Svim korisnicima sljedećih sustava: Cios VA30

Naziv proizvoda / trgovački naziv:	Cios Spin, Cios Alpha, Cios Flow	EU-SRN	DE-MF-000006122
UDI-DI:	04056869153506, 04056869153490, 04056869246628	E-pošta	
		Datum	
		Identifikacijska oznaka korektivne radnje	AX036/23/S

Informacije o sigurnosti za korisnika (engl. Customer Safety Information, CSI) za korektivnu radnju povezanu sa sigurnosti uporabe uređaja

Predmet: ispunjavanje novih zahtjeva iz normi DIN i IEC za sustave Cios VA30

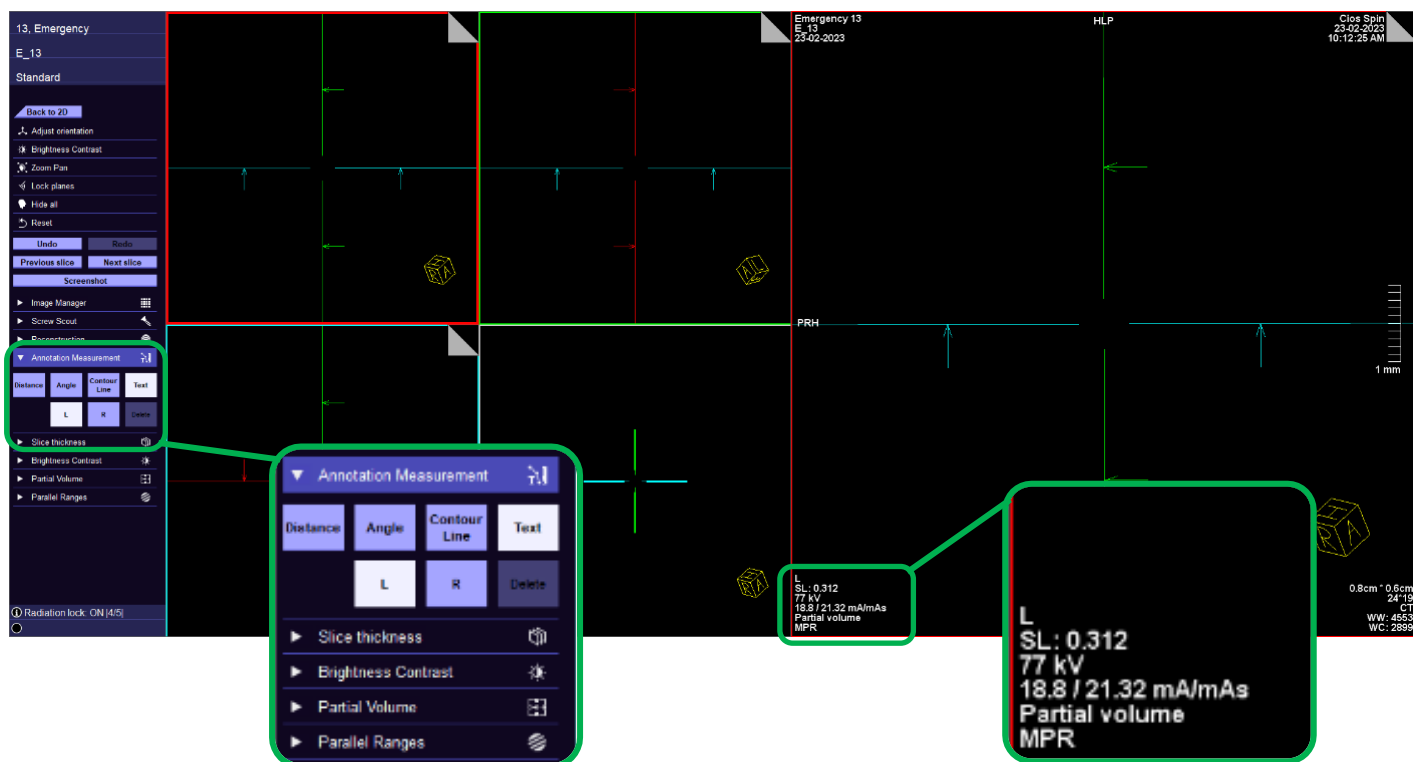
Uz inačicu softvera VA30K korisničko sučelje sustava Cios VA30 bit će izmijenjeno da bi odražavalo aktualne norme DIN 6862-3 i IEC 60601-2-54.

U vezi s normom DIN 6862-3:

U 3D načinu rada i ako su informacije o orijentaciji pacijenta važne za postupak, korisnik može unaprijed definirati orijentaciju pacijenta „L/R“ (lijevo/desno), pa će informacije o „lateralnosti“ biti dodatno spremljene na kliničkoj slici (pogledajte snimku zaslona korisničkog sučelja u nastavku).
